Progetto per la realizzazione di impianto eolico denominato "Poggio alle Pancole" Comune di Lajatico (PI).  
Codice della procedura 7874 data di avvio 4-1-2022.

**Progetto per la realizzazione di un impianto eolico, denominato "Poggio alle Pancole", costituito da n. 7 aerogeneratori, per una potenza complessiva pari a 42 MW, e delle rispettive opere di connessione alla RTN, da realizzarsi nel Comune di Lajatico (PI). Cod procedura 7874**

**OSSERVAZIONI – ALLEGATO 3**

Estratto tavola 20V036\_L\_Visibilita\_Lajatico\_beni\_A1\_DEF.pdf

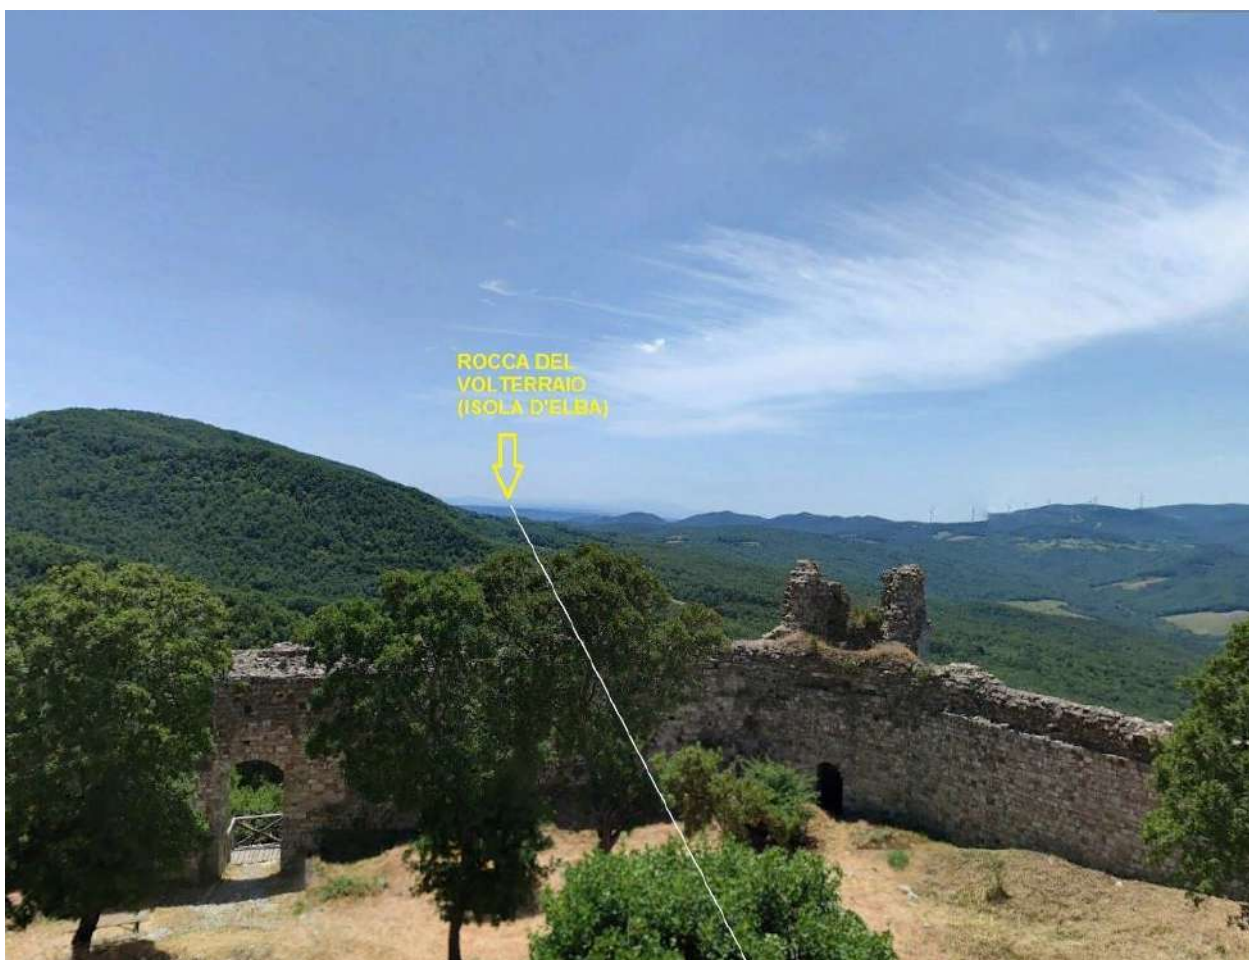
*Posizione della Rocca di Pietracassia al centro delle direttrici visive verso i Monti Pisani (rocca della Verruca), Isola d'Elba (Rocca del Volterraio), Volterra*

La zona ha oggi un grande valore paesaggistico per la presenza di grandi boschi collinari, altrove non più presenti in Toscana. Dalla Rocca è possibile ancora oggi come mille anni fa traguardare senza ostacoli frapposti le 3 V (Volterra, Verruca, Volterraio) poste ad angoli di circa 120 gradi tra di loro rispetto al centro della Rocca.

Esistono già alcuni parchi eolici in zona visibili dalla Rocca, il più vicino a sud-est a circa 4 chilometri, un altro a ovest a circa 6 km, ma per fortuna essi non impattano sulle direttrici principali di cui sopra.

Il progetto del nuovo parco eolico invece è posto proprio lungo la direttrice Rocca di Pietracassia – Volterra, e le prime torri eoliche sono site ad una distanza molto ridotta dalla Rocca (meno di 2 chilometri). La realizzazione del Parco potrebbe perciò distruggere per sempre la più importante direttrice visiva storica che ancora possiamo apprezzare, con grave, insipiente e irreparabile danno al paesaggio, alla storia e alla cultura del territorio.

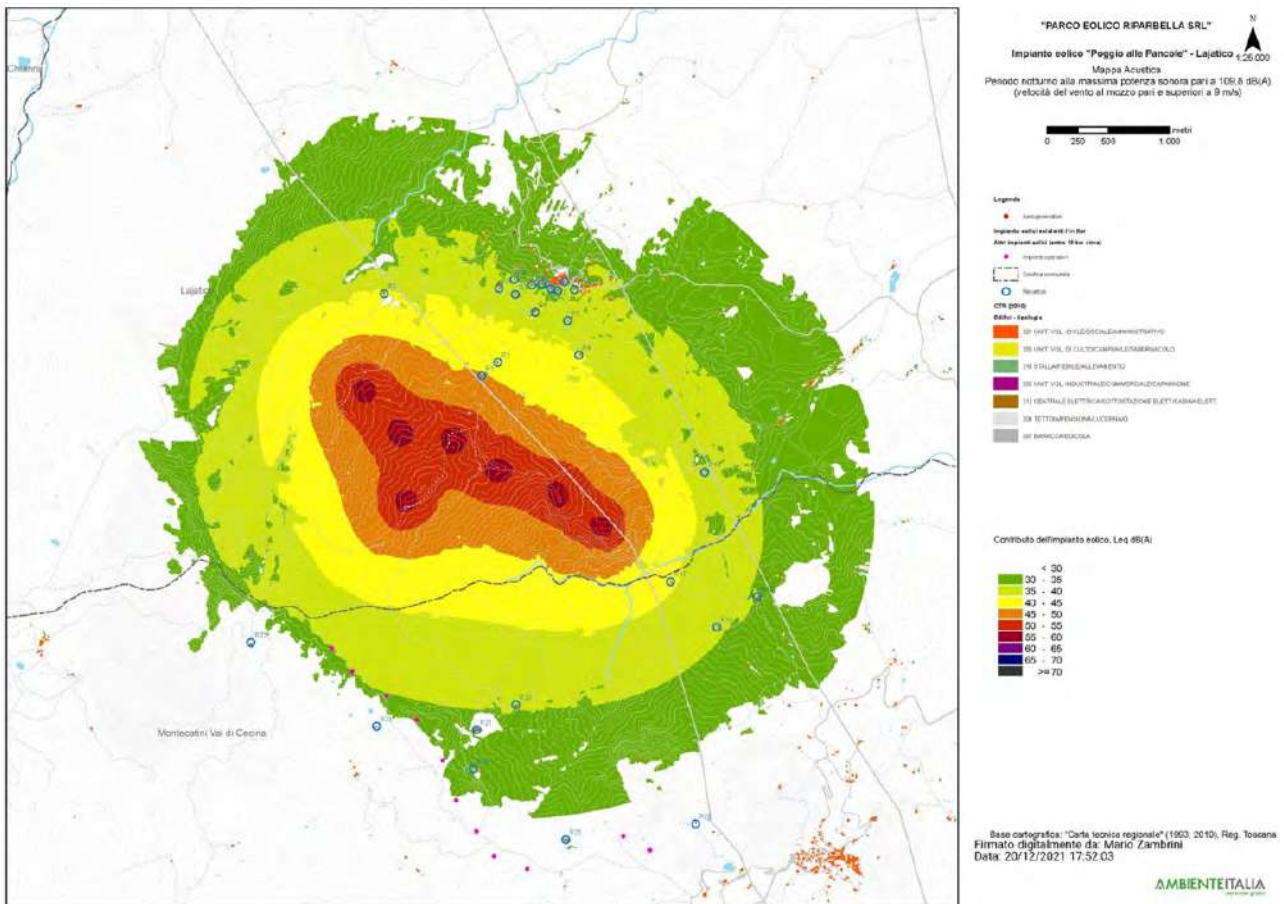
3. Nella valutazione del criterio differenziale a finestre chiuse si fa riferimento a un modello di facciata del fabbricato assolutamente non verosimile: il potere fonoisolante di un vetro 3 mm viene dichiarato 30 dB. Il potere fonoisolante di un vetro 3 mm, basta fare una veloce ricerca in letteratura, non supera i 25 dB e se ragioniamo di infisso nel suo complesso non siamo sopra i 20 dB. L'assunto della stanza 4 metri per 4 metri e volume 43 mc non è assolutamente cautelativo perché le camerette abitabili hanno superfici di calpestio inferiori ai 10 mq e volumi inferiori ai 30 mc. In ogni caso è pieno di stanze con superficie di calpestio inferiore ai 16 mq, basta una qualsiasi camera matrimoniale. La stima dell'indice dell'isolamento di facciata è quindi del tutto sovrastimata, quindi errata e porta a dichiarare che il livello di rumore ambientale a finestre chiuse è inferiore al limite di applicabilità sia di giorno che di notte. Ciò non è corretto e, in situazioni di bassa rumorosità residua come stimata/misurata dai tecnici, quando il differenziale si applica, SI SUPERA. Risulta evidente che senza l'assunto della valutazione errato dell'isolamento di facciata il criterio differenziale a finestre chiuse risulta superato.

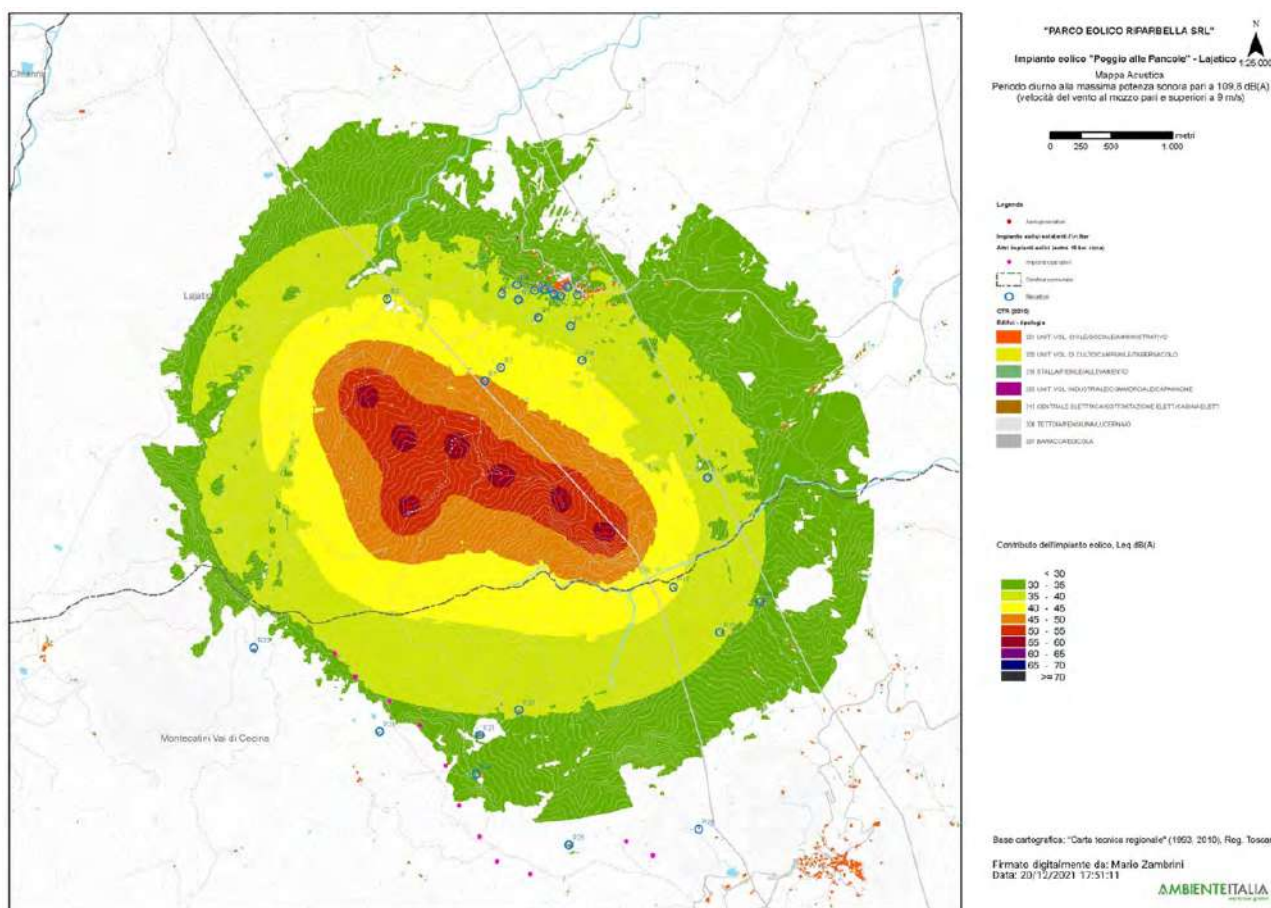
4. L'osservazione ancora più cogente riguarda l'assunto dell'abbattimento di una parete a finestre aperte pari a 10 dB. 10 dB di abbattimento, prova qualsiasi misura che si possa fare in qualsiasi situazione, può andare bene in caso di parete molto grande, di importante  $R_w$  e con finestra piccola, inferiore al 5% della superficie finestrata. Già una stanza normalissima di una cameretta con finestra 1,2x1,4, mediante misura a 1 m dalla facciata in esterno e una all'interno con fonometro a 1 m dalla finestra aperta e oltre 1 m dalle altre superfici riflettenti microfoni a 1,5 m di altezza non presenta abbattimento del rumore superiore a 6 dB, a meno di non avere all'interno un ambiente sovraccarico di arredi solo fonoassorbenti in una condizione assolutamente non realistica. Se poi ci spostiamo a una camera con una banale porta finestra da 1,2mx2,4m si perde un ulteriore dB di abbattimento e in situazioni, che esistono tranquillamente, di infissi ampi (tipo 1,8x2,4 o 2x2,4 o anche oltre) si arriva a situazioni in cui l'unico abbattimento che offre la parete è la riduzione di 3 dB dati dai coefficienti di riflessione di facciata. Coefficiente di riflessione di facciata che, oltretutto, qui non risulta valutato.

Se ne deduce che ipotizzando un abbattimento delle pareti inferiore a quello della valutazione e conforme alle stime riportate il criterio differenziale a finestre aperte si applica e SI SUPERA, sempre con riferimento ai bassi livelli di rumorosità registrati e che sono caratteristici della zona.

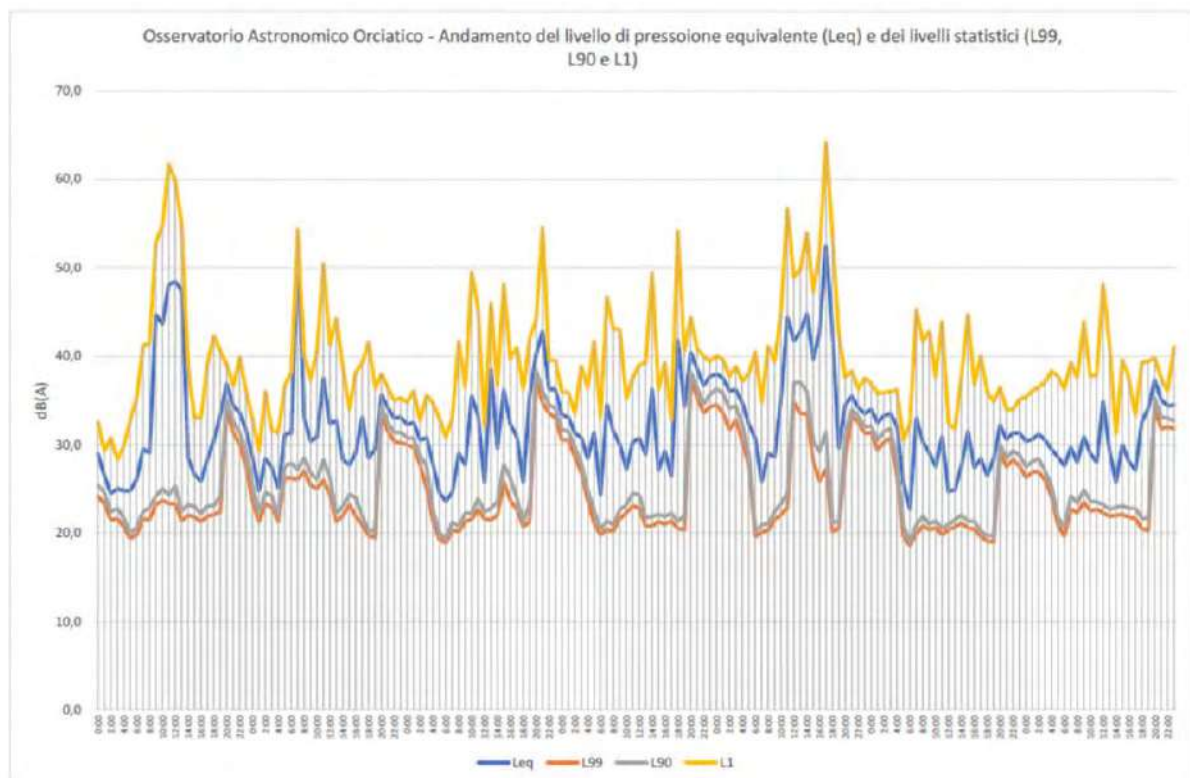
pagina 28 che in corrispondenza di livelli di pressione equivalente Leq intorno ai 45 dB(A), i livelli

di pressione istantanea L1 si aggirano intorno ai 63 e 65 dB(A) o comunque superiori a 50 dB(A) e questo per periodi di 4 e 9 ore, quindi per buona parte della giornata.
